**AGÊNCIA DE REGULAÇÃO DE SERVIÇOS PÚBLICOS DO ESPÍRITO SANTO –
ARSP
DIRETORIA DE SANEAMENTO BÁSICO E INFRAESTRUTURA VIÁRIA - DS
GERÊNCIA DE SANEAMENTO BÁSICO – GSB**

PARECER TÉCNICO – PT/DS/GSB/Nº 004/2016

ASSUNTO: Análise do atendimento das recomendações do Termo de Notificação – TN/DT/GRS 002/2014.

Figura 3 - Rachaduras no piso e paredes do prédio da ETE Vila de Pedra Azul configurando risco estrutural.

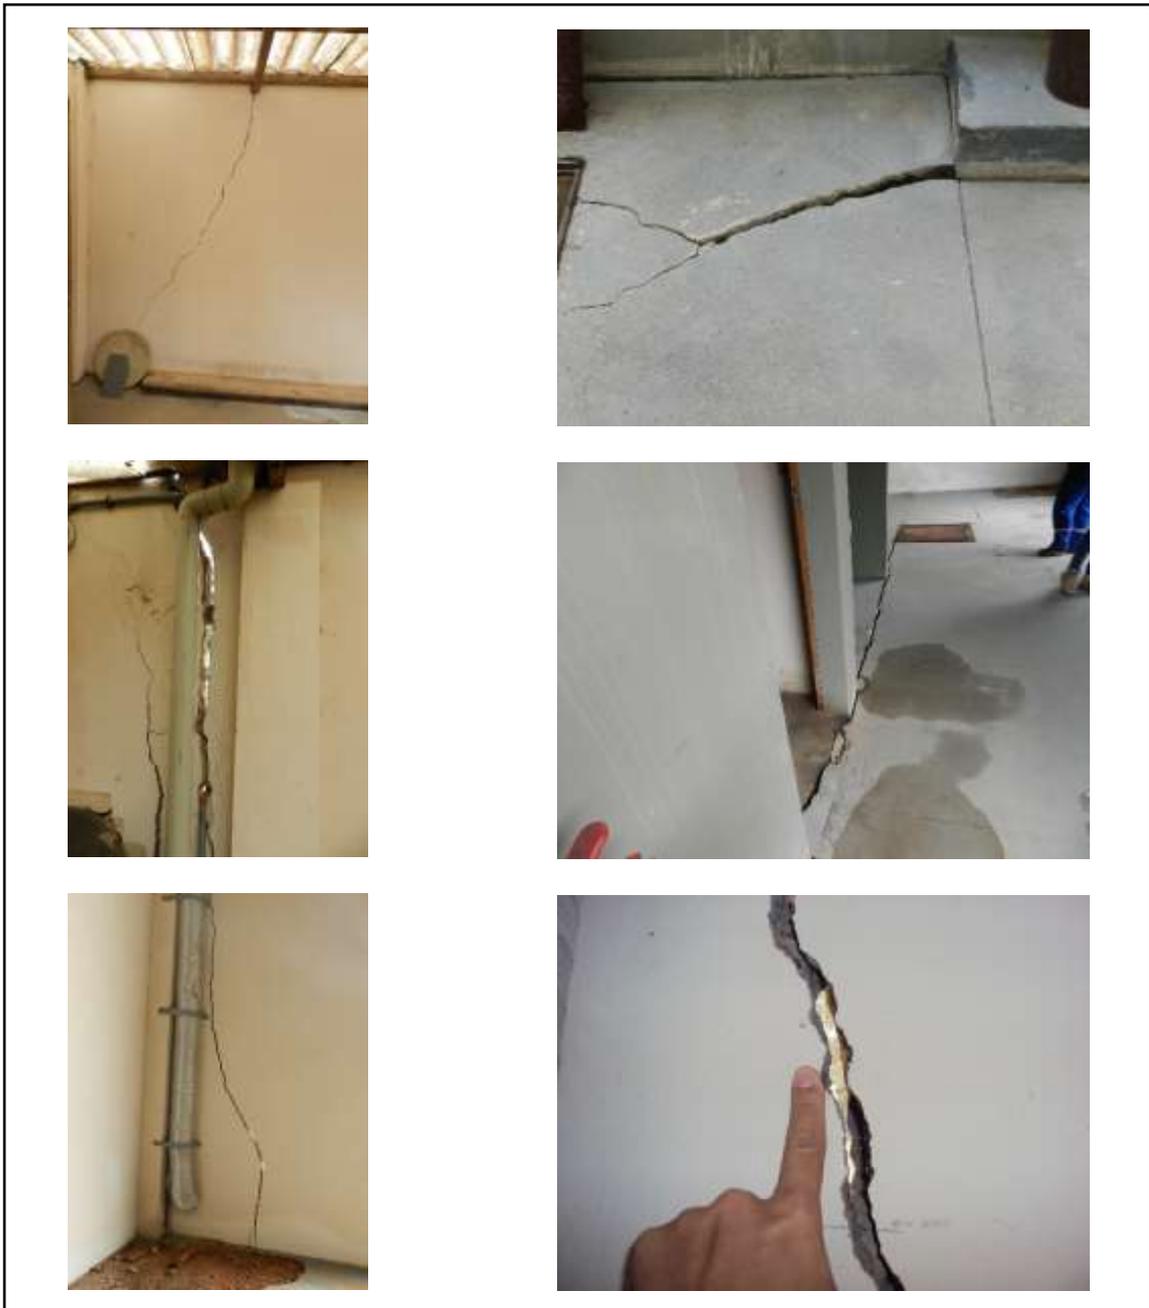
Durante a vistoria também observamos, em outros locais do prédio da ETE, a presença de fissuras, trincas e rachaduras, no piso e paredes da ETE Vila de Pedra Azul, como pode ser constatado nas figuras a seguir (Figura 3).
